SERVIZIO IMPIANTI ELETTRICI

OGGETTO: Alimentazioni a  
corrente continua ottenute  
mediante raddrizzamento di  
corrente alternata.

N. I.E.831/18926

15-71

condensatori normali a 2 terminali

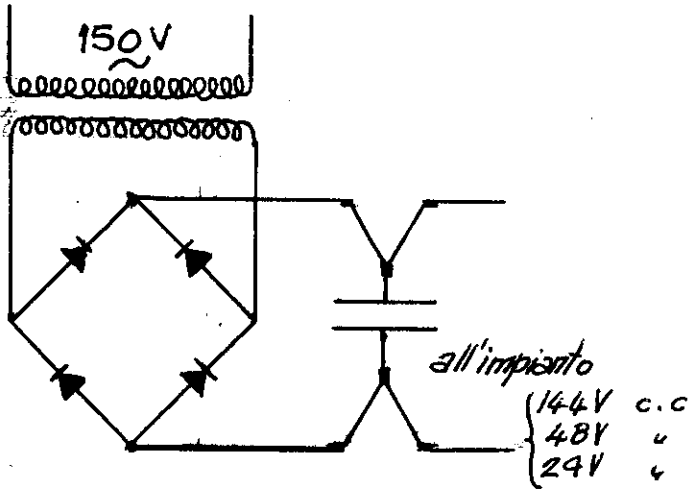
Per ovviare all'inconveniente è sufficiente che la tensione continua di alimentazione, ottenuta come sopra indicato, venga opportunamente livellata mediante l'inserzione di un condensatore di adeguata capacità, disposto in parallelo all'uscita del ponte di Graetz destinato al raddrizzamento della tensione alternata.

Per ovviare o almeno ridurre gli inconvenienti che potrebbero derivare da una interruzione del condensatore, può essere utilizzato un condensatore speciale del tipo a 4 uscite, oppure un condensatore normale da collegare come indicato nello schizzo riportato in calce alla presente, in modo da consentire che l'interruzione di uno dei terminali che fanno capo ad ogni armatura provochi l'interruzione della tensione di alimentazione.

Per un dispositivo trasformatore - raddrizzatore destinato all'alimentazione di un solo relè schermo è sufficiente l'inserzione di un condensatore della capacità di 50 microfarad previsto per una tensione di lavoro di 200 Volt e una tensione di prova di 800 Volt -

L'inserzione del condensatore in un gruppo trasformatore - raddrizzatore che ne sia privo, provoca un aumento del valore della tensione continua dell'ordine del 40% di quella attualmente erogata, e di conseguenza è necessario provvedere alle opportune varianti del rapporto di trasformazione del trasformatore, onde evitare indebita sovralimentazione degli impianti.
